大間原子力発電所審査資料	
資料番号	OM1-CA187-R02
提出年月日	2023年6月15日

大間原子力発電所
審査資料の品質確保について
(コメント回答)

2023年6月15日
電源開発株式会社

解析データの入力ミスの内容
(第1073回審査会合(2022年9月16日)におけるF-14断層による地震の基本ケースの場合)

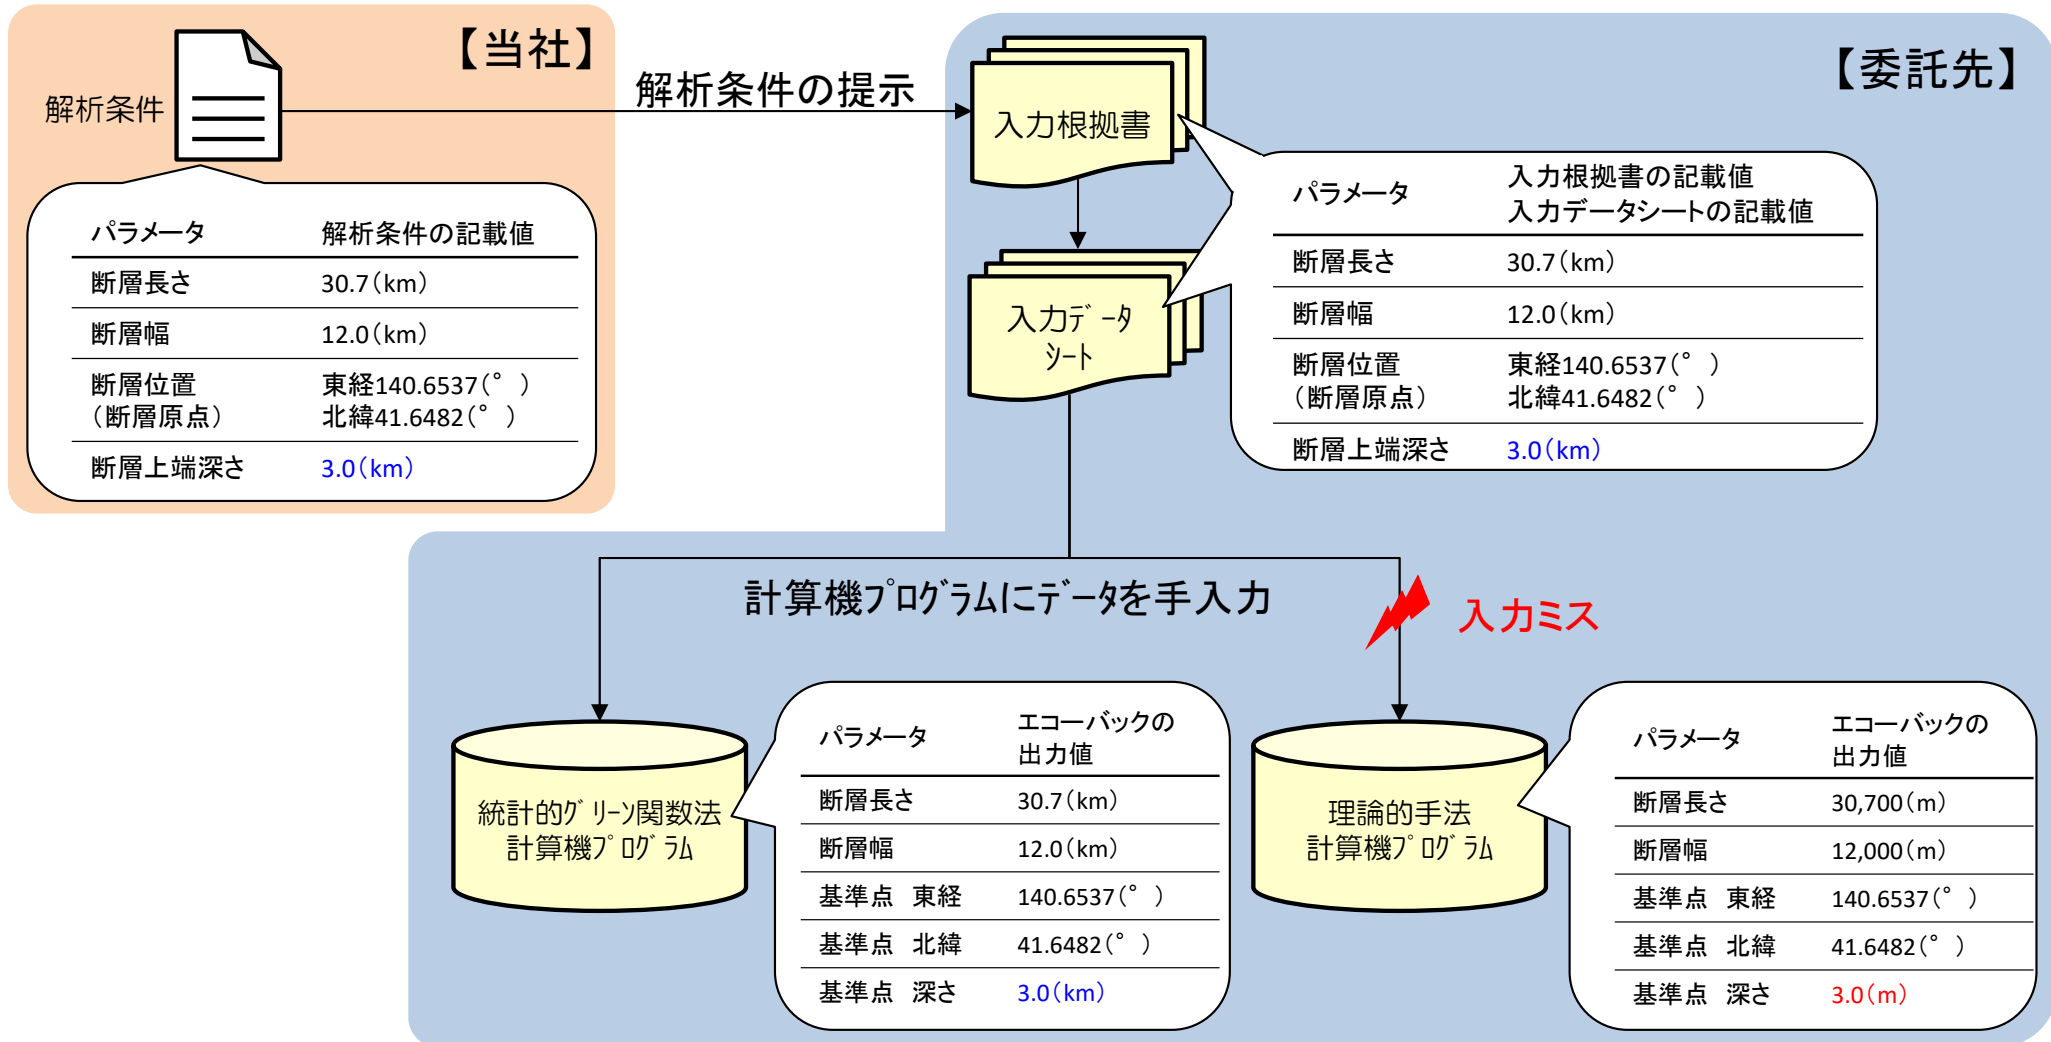
- 断層モデルを用いた手法(統計的グリーン関数法と理論的手法のハイブリッド合成法)による地震動評価のうち理論的手法の解析において、断層上端深さの入力値を3000mと入力すべきところを3mと入力したため、断層全体を浅く設定して解析を行った。
- 入力ミスによる地震動評価への影響は、巻末の(参考1)のP.39, P.40に示す。

理論的手法の解析において、断層面基準点(断層上端)の深さの入力値はm単位とすべきところ、km単位の数値として入力しており、3,000(m)ではなく3(m)と入力※

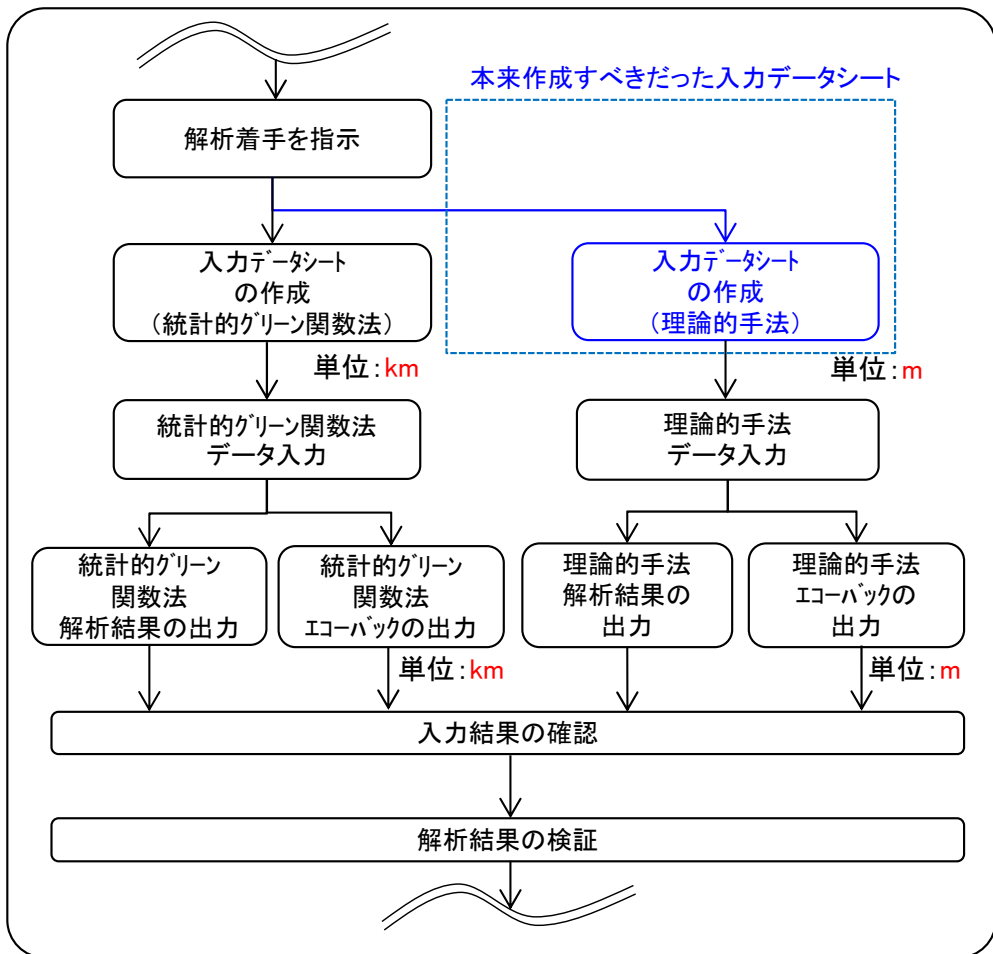
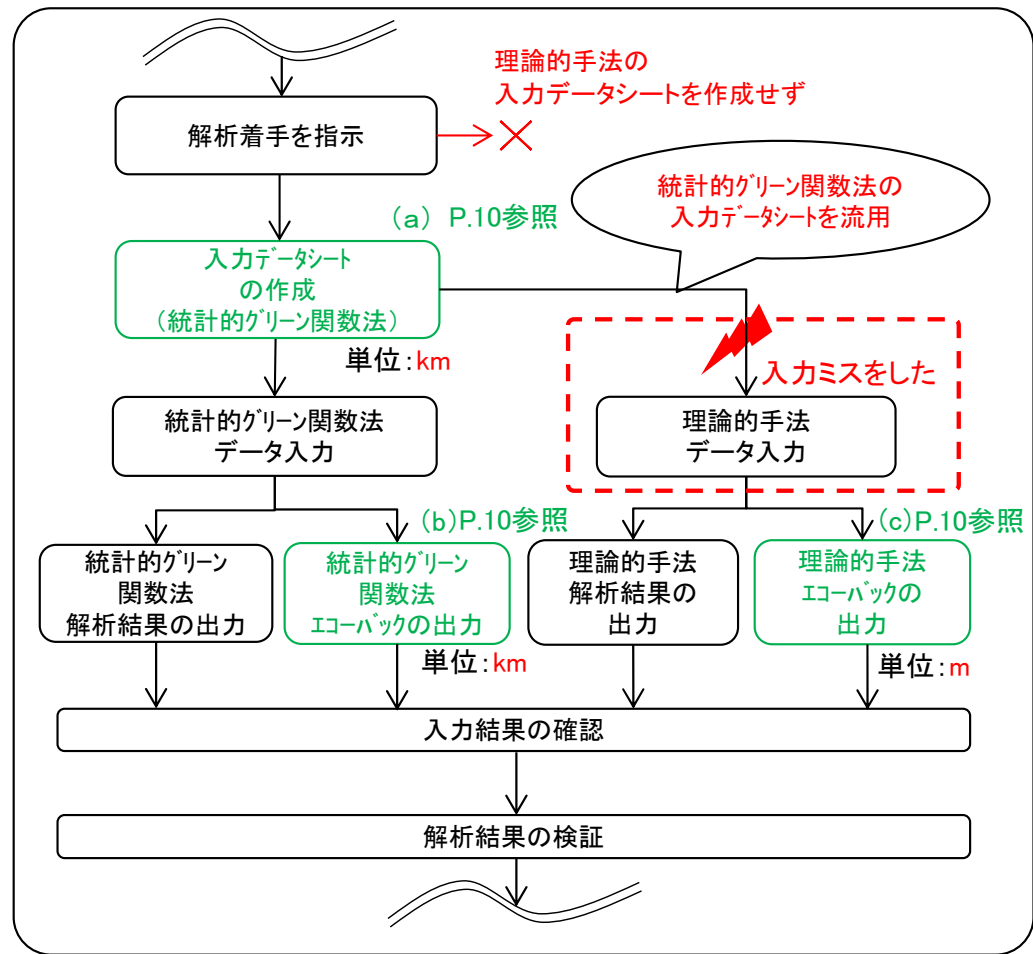
- 入力ミスの発生があった地震動解析業務の本来あるべきプロセスと実際のプロセスを比較して下図に示す。
- 解析手順書では、統計的グリーン関数法と理論的手法とでそれぞれ入力データシートを作成することとなっていたが、理論的手法では統計的グリーン関数法と入力単位が異なっているにもかかわらず、手順を遵守せずに統計的グリーン関数法の入力データシートを流用した。
- 実際のプロセスにおいて、理論的手法のデータ入力時に単位換算の入力ミスをした。
- 当社は、入力ミスの発生に対して、「入力結果の確認」、「解析結果の検証」の段階で、入力ミスを発見できる可能性があったが看過した。

(c) 理論的手法の計算機プログラムのエコーバック(抜粋)

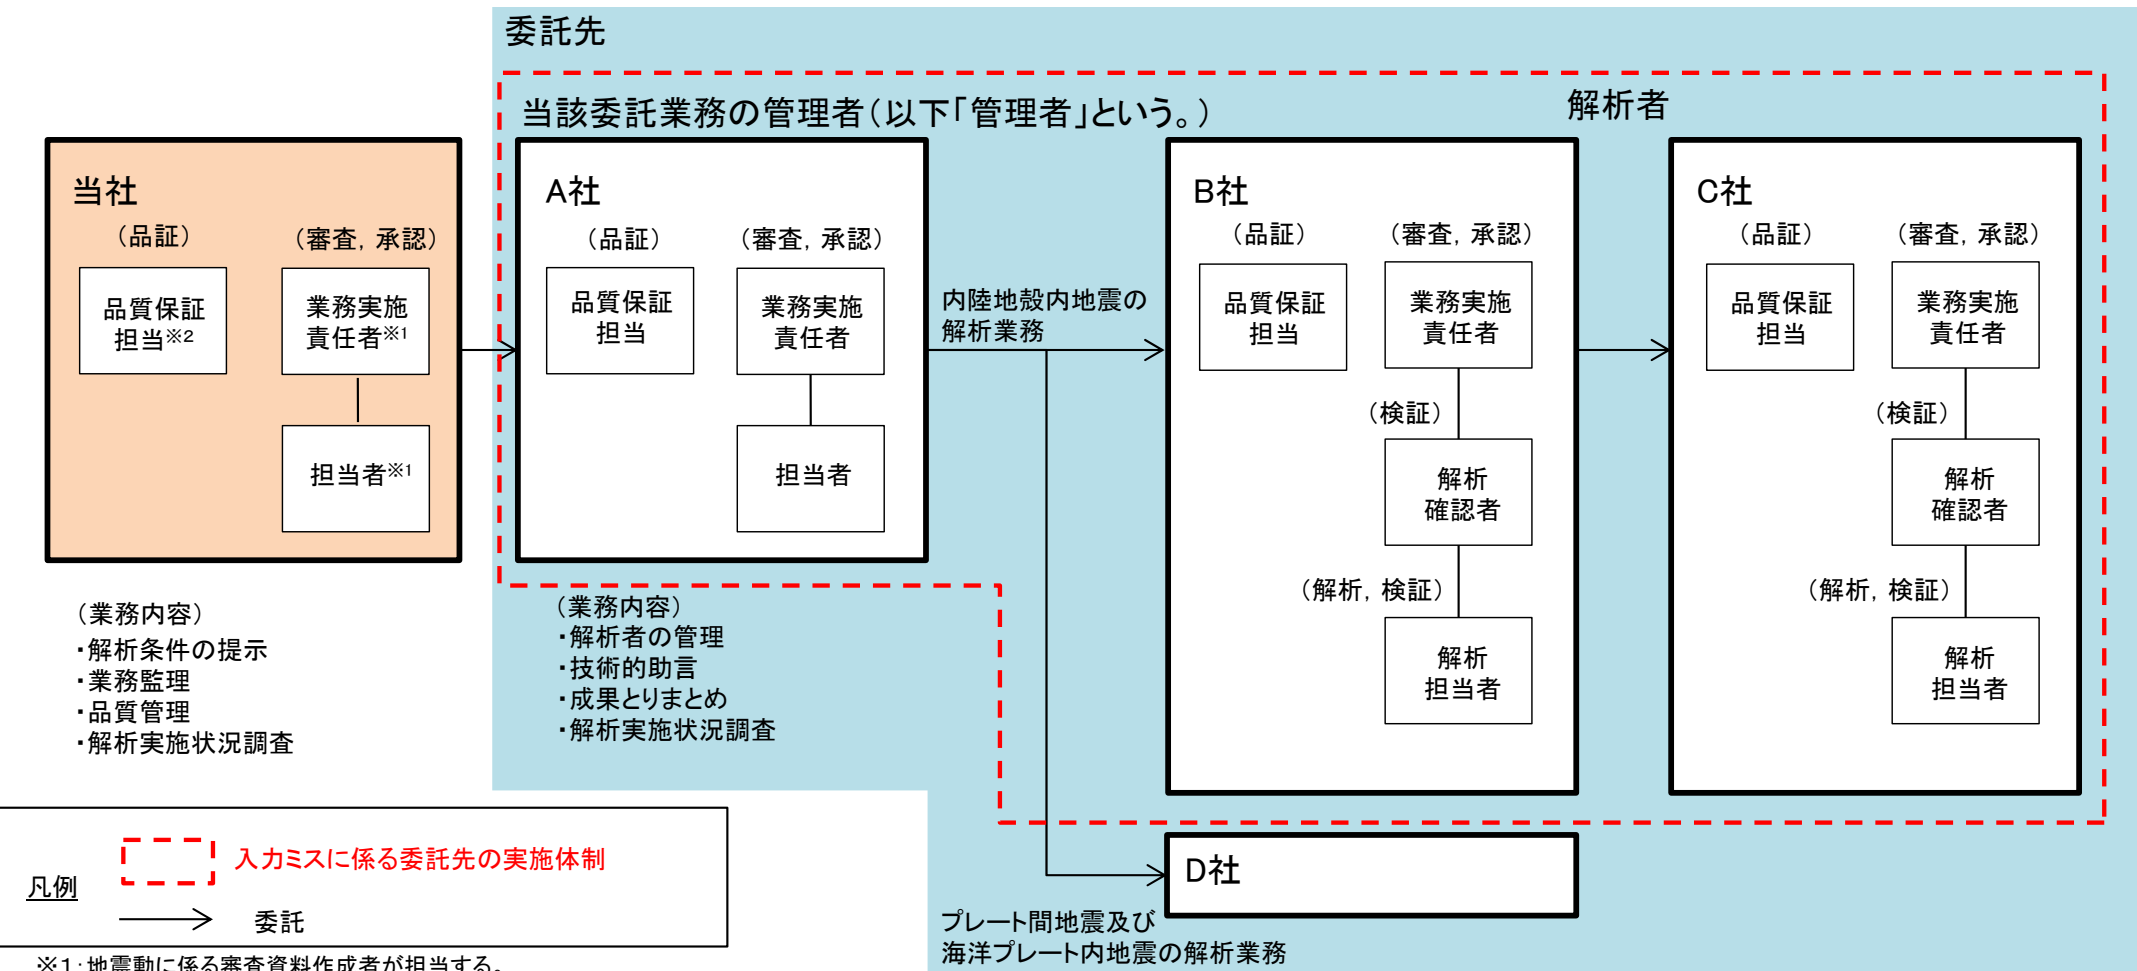
- 入力結果の確認において、入力データシートと計算機プログラムのエコーバックを照合した。(いずれも解析者(C社)※が作成)(①)
- 統計的グリーン関数法では単位が入力データシートと揃っていたが、理論的手法では単位が揃っていなかった。(②)
- 統計的グリーン関数法、理論的手法ともに、入力順序が入力データシートと揃っておらず、入力ミスが生じ易い入力データシートとなっていた。(③)

照合(①) 単位は揃っているが(②)
入力順序は揃っていない(③)

照合(①) 単位、入力順序ともに揃っていない(②, ③)

ハイブリッド合成法と統計的グリーン関数法による地震動評価の比較
F-14断層による地震 短周期レベルの不確かさケースの応答スペクトル

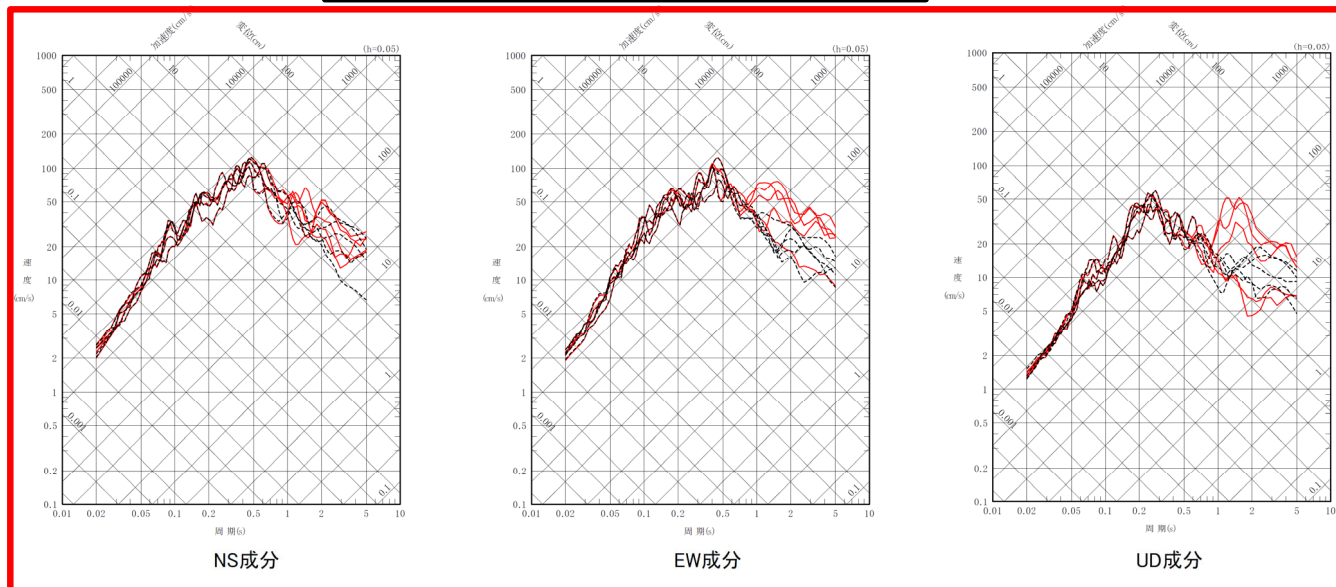
- 訂正が必要となる地震動評価として、直近の第1073回審査会合(2022年9月16日)のF-14断層による地震の短周期レベルの不確かさケースのハイブリッド合成法と統計的グリーン関数法による地震動評価の比較の図を示す。

:訂正が必要となる箇所(ハイブリッド合成法のみ)

ハイブリッド合成法と統計的グリーン関数法による地震動評価の比較
F-14断層による地震 短周期レベルの不確かさケースの応答スペクトル

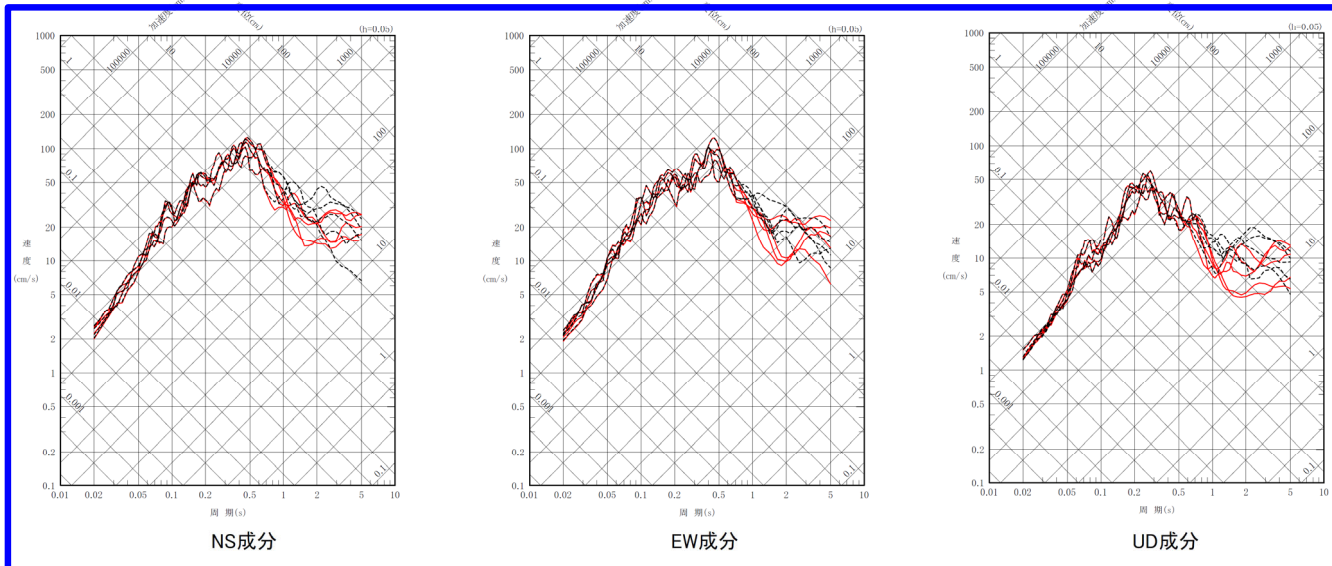
- 入力値を訂正した試計算結果として、直近の第1073回審査会合(2022年9月16日)のF-14断層による地震の短周期レベルの不確かさケースのハイブリッド合成法と統計的グリーン関数法による地震動評価の比較の図を示す。

- 審査会合資料との比較のため、接続周期を前ページと同じく1秒としたハイブリッド合成法による地震動評価結果を示す。
- 最終的な正しい資料は、以下を検討の上、改めて提示する予定。
 - ハイブリッド合成法の適用要否
 - 接続周期の設定
